ISTRUZIONI PER CAMBIO SCHEDA ELETTRONICA ML-242-ST

SOSTITUZIONE DI UNA SCHEDA ML-242-ST VECCHIA VERSIONE CON UNA SCHEDA
DI ATTUALE PRODUZIONE

Fig.1

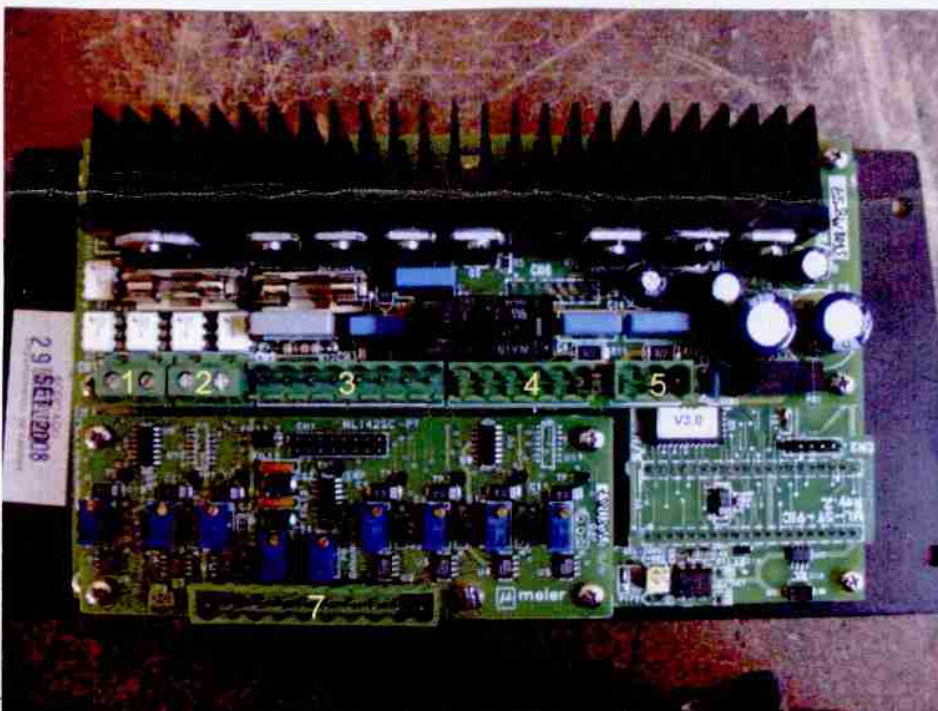
-Prima di smontare la scheda vecchia numerare tutti i connettori così come da disegno
(fig.1).

Fig.2

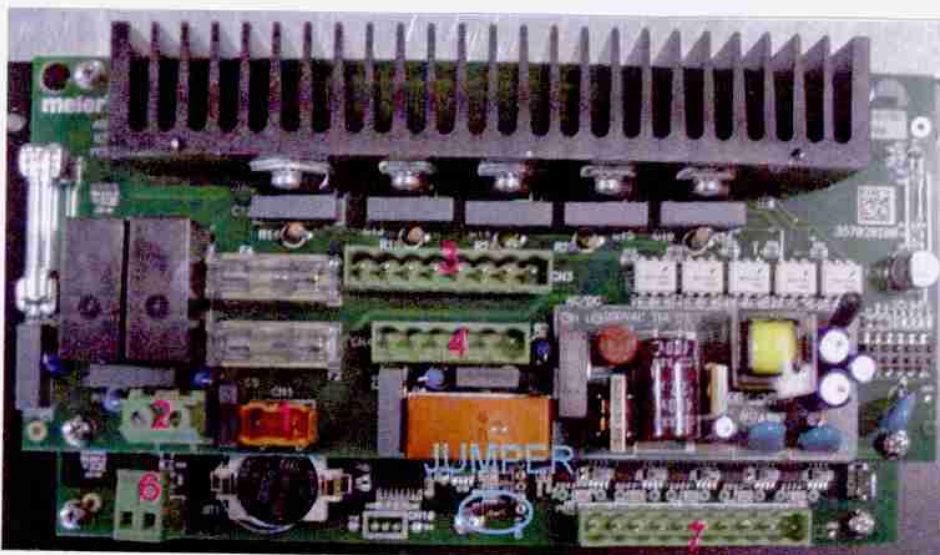
-Nella nuova scheda (fig.2) il connettore n.5 (alimentazione proveniente dal trasformatore) non deve essere collegato.

-Per connettere il PIN 6 tagliare lo spinotto ed inserire i fili direttamente nel connettore n.6 della nuova scheda.

-Sulla nuova scheda, a lato del connettore di sonda (n.7), è situato un jumper che dovrà essere rimosso se la macchina ha tecnologia Meler (Pt100) oppure lasciato per tecnologia diversa (Ni120).
